## 改善箇所説明図②

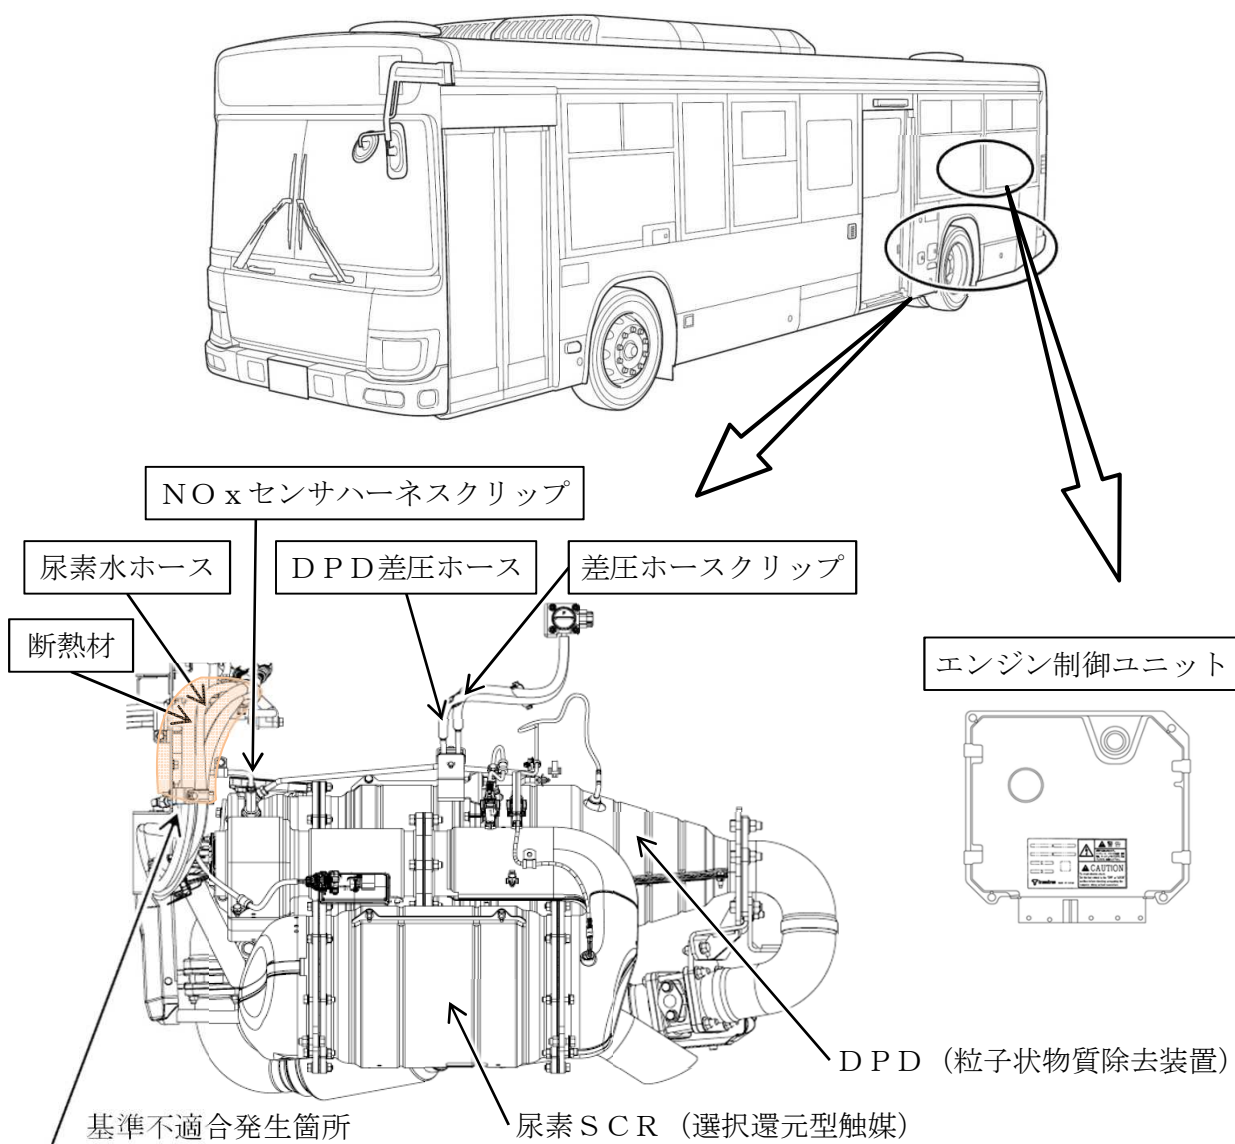
バスの排出ガス発散防止装置において、DPD (粒子状物質除去装置) 再生時のエンジン制御プログラムが不適切なため、DPD再生用燃料の一部がDPDの下流で燃焼し、尿素SCR (選択還元型触媒) 付近の排出ガス温度が高温となることがある。そのため、その放射熱により尿素水ホース等が溶損して尿素水が漏れ、排出ガス中の窒素酸化物 (NO<sub>x</sub>) の排出値が基準値を超えるおそれがある。

全車両、エンジン制御プログラムを対策プログラムに書き換える。また、尿素水ホースに断熱材を追加し、差圧ホース、クリップを対策品に交換する。なお、尿素水ホースを点検し、溶損している場合は修復または新品に交換する。
